OGGETTO : Osservazioni al Piano Regionale delle Attività Estrattive adottato con Delibera di Giunta Regionale n. 81 - 6285 del 16/12/2022, espresse a seguito della consultazione dei soggetti competenti in materia ambientale e del pubblico prevista dall'articolo 14 del d.lgs. 152/2006 -

OSSERVAZIONI AL PRAE

**PROPOSTA DI MODIFICA
ALLA CARTOGRAFIA**

**OGGETTO: PIANO REGIONALE DELLE ATTIVITA' ESTRATTIVE DELLA REGIONE PIEMONTE (PRAE) –
PROCEDURA DI VAS N. 007/REG/2020 – OSSERVAZIONI E CORREZIONI - CODICE CAVA H0004B— CAVA VEJ
DELLE BALME – COMUNE DI CAMPIGLIA CERVO**

Figura 2- Estratto cartografia DPAE e bozza PRAE

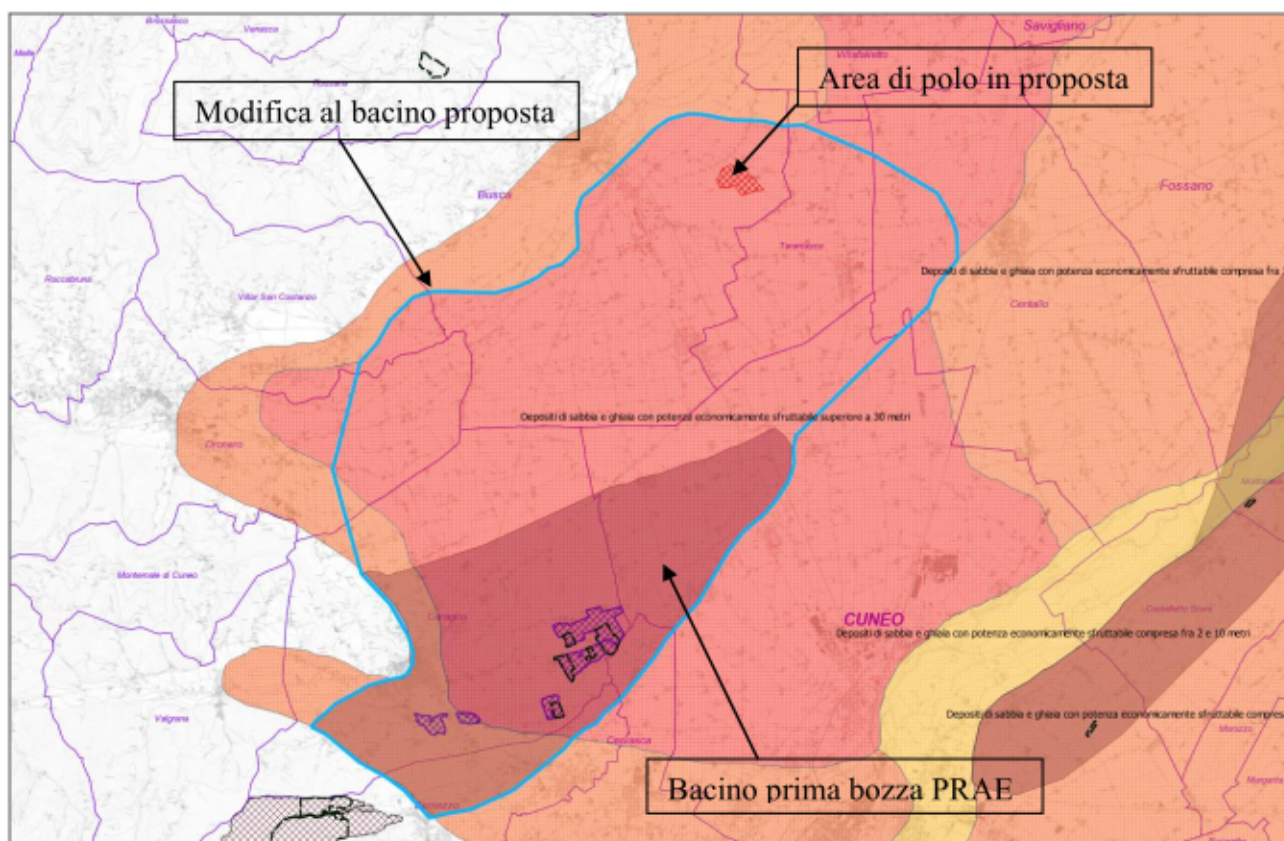
I limiti dell'area di bacino in proposta derivano dalla sovrapposizione del bacino inviato con la prima bozza della cartografia, dei limiti del bacino 6.3 del DPAE e del deposito indicato nell'Estratto DPAE I *stralcio - Tavola I - Bacini estrattivi e spessori economicamente sfruttabili dei depositi alluvionali delle aree di pianura e relativa legenda.*

- in linea azzurra i limiti del bacino modificato in proposta;
- in riempimento grigio i bacini della prima bozza del PRAE;
- in riempimento rosso, arancione e giallo i diversi spessori sfruttabili dei depositi alluvionali (rosso = spessore maggiore di 30 m);
- in retino blu gli altri poli della prima bozza del PRAE;

Nonostante il deposito sia più esteso e segua la morfologia della valle, il bacino proposto è stato troncato nei dintorni dell'area di interesse, incorporando parti dei comuni adiacenti.

Figura 3- Estratto cartografia BDTRE rappresentante il nuovo bacino proposto e l'individuazione del polo

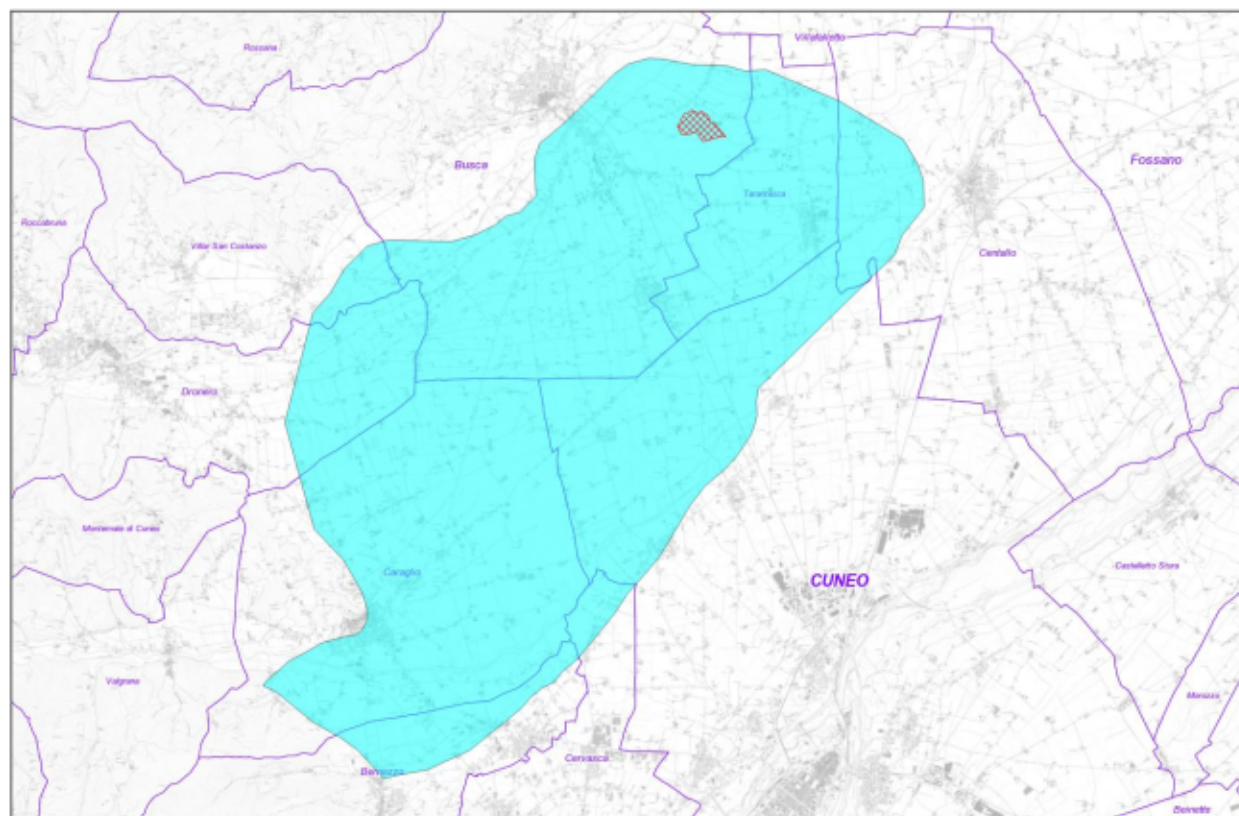
Di seguito e alla seguente pagina, vengono invece riportati alcuni estratti raffiguranti i tematismi inviati rappresentati su base cartografica BDTRE 2019 dove :

- Sono evidenziate da un retino ROSSO le aree di “**polo**” di nuovo inserimento
- E' evidenziata in CIANO l'area del **bacino** modificato in proposta
